Steidzams drošuma paziņojums klientiem

Pieejams programmatūras atjauninājums: CareLink SmartSync™ ierīču pārvaldnieks

Medtronic atsauce: FA1475

Pielikums - apstipriniet, ka programmatūras atjaunināšana ir pabeigta

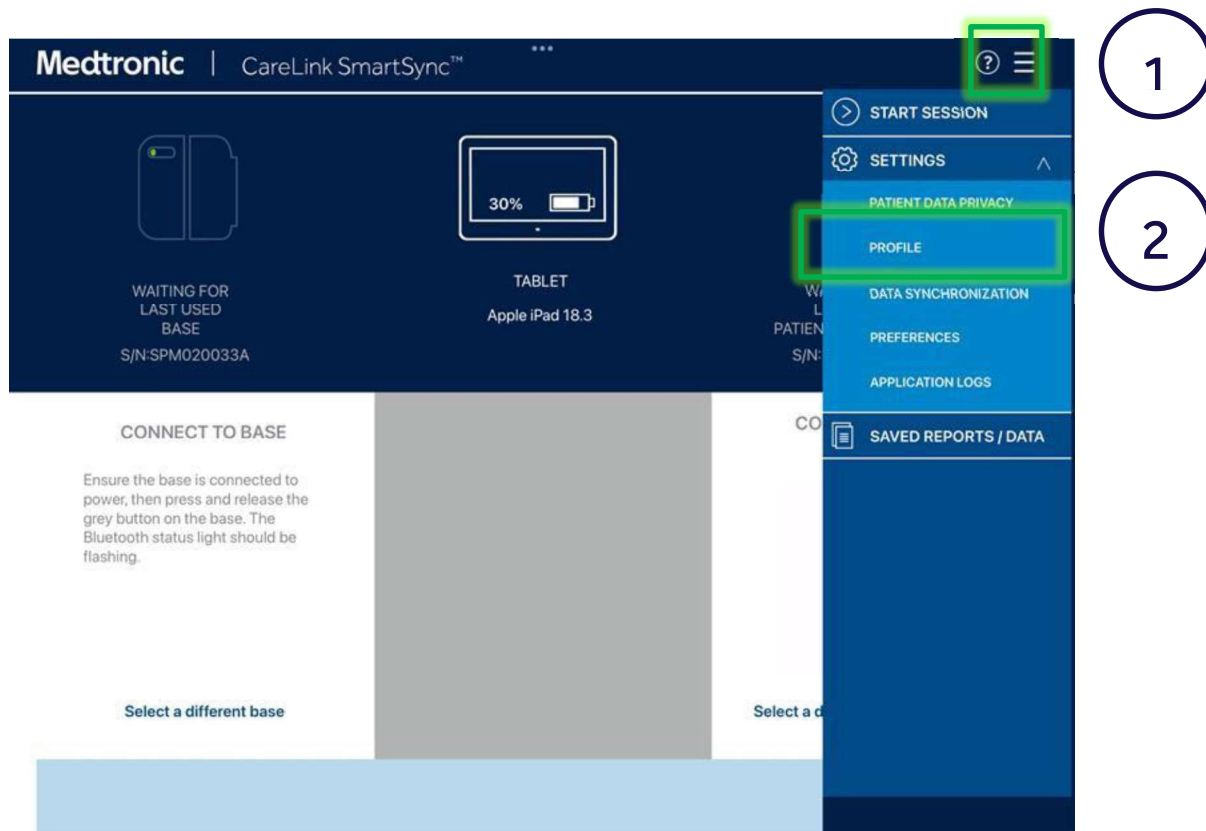
Apstipriniet atjaunināto lietojumprogrammatūras versiju, veicot tālāk norādītās darbības:

- 1) Atlasiet MENU (izvēlne) SmartSync lietotnes augšējā labajā stūrī [1]
- 2) Atlasiet PROFILE (profils) [2]
- 3) Atlasiet cilni SOFTWARE (programmatūra) un ritiniet sarakstu SOFTWARE INFO (programmatūras informācija) [3]

Ja programmatūras atjauninājums šīs problēmas novēršanai jau ir instalēts, redzēsiet šādas versijas:

Lietojumprogrammas Common/Platform versija ir [4.2.3](#) (vai jaunāka), un katras lietojumprogrammas, kas minēta atjaunināmo lietojumprogrammu pielikumā, versija ir atjauninātā versija (vai jaunāka).
